報告第25号

専決処分の報告について

令和7年度東部地域小中学校屋内運動場等空調設備設置工事請負契約の一部
変更契約

令和 7 年度東部地域小中学校屋内運動場等空調設備設置工事請負
契約の一部変更契約

工事名 東部地域小中学校屋内運動場等空調設備設置工事	図面名 1階平面図・天井伏図	縮尺	図面 No. 1 京田辺市 開発指導課

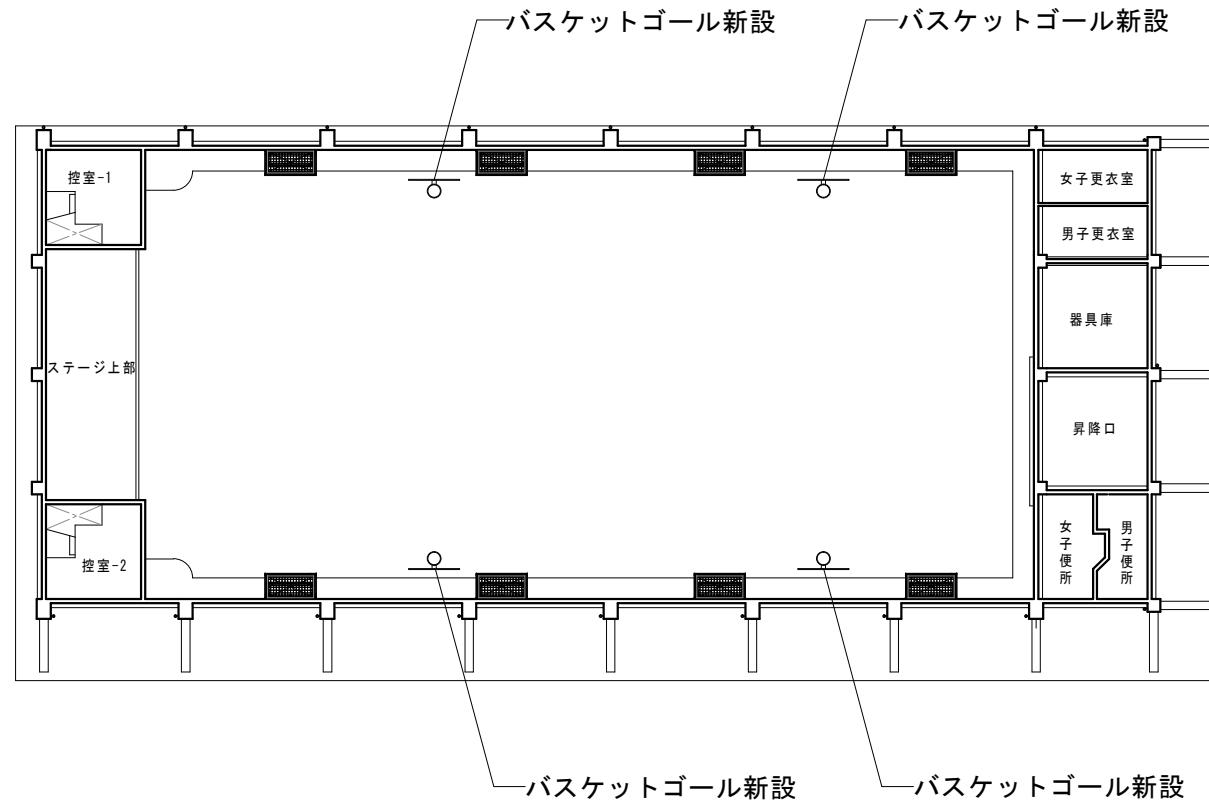
主な変更理由

- ①(三山木小学校)バスケットゴール2対(4台)取付工事の追加

三山木小学校

工事名	東部地域小中学校屋内運動場等空調設備設置工事	図面名	1階平面図・天井伏図	縮尺	図面 No.
京田辺市	開発指導課				1

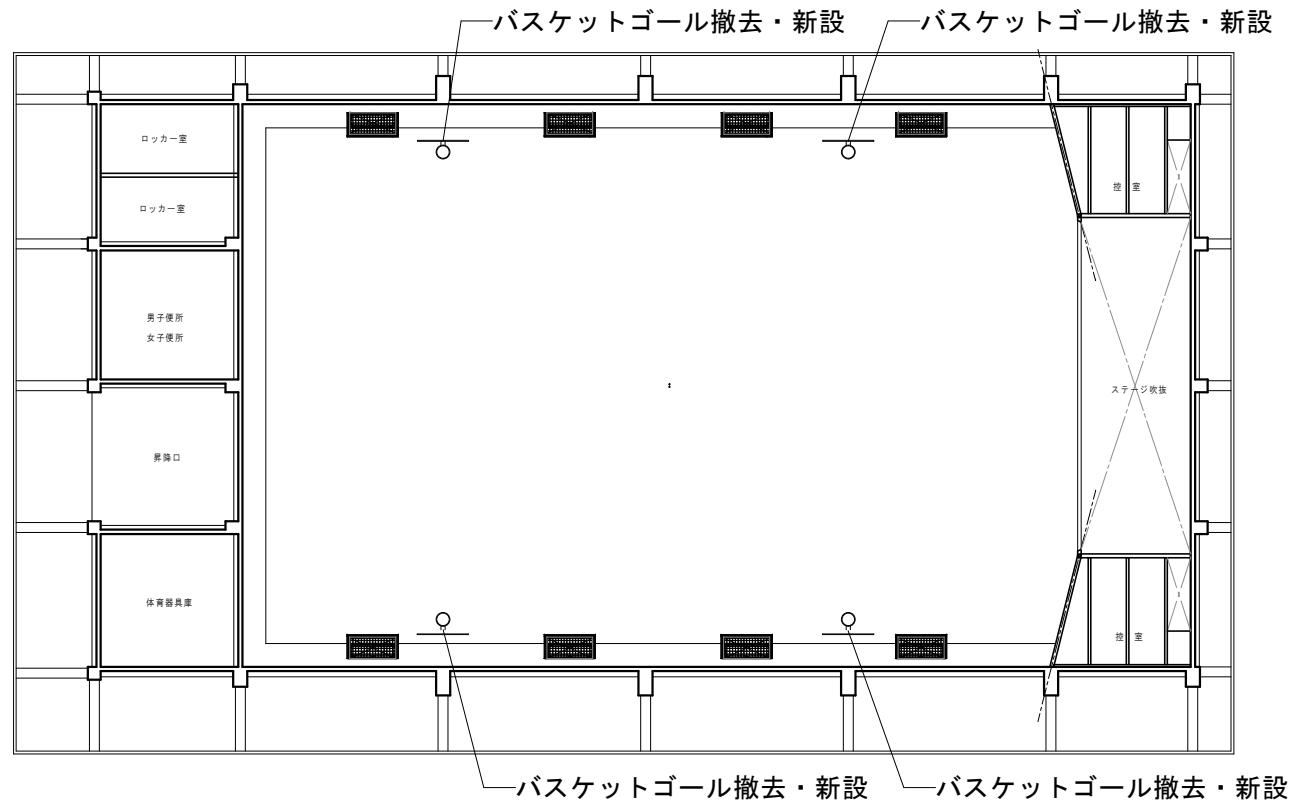
主な変更理由

- ①(田辺東小学校)バスケットゴール2対(4台)取替工事の追加

田辺東小学校
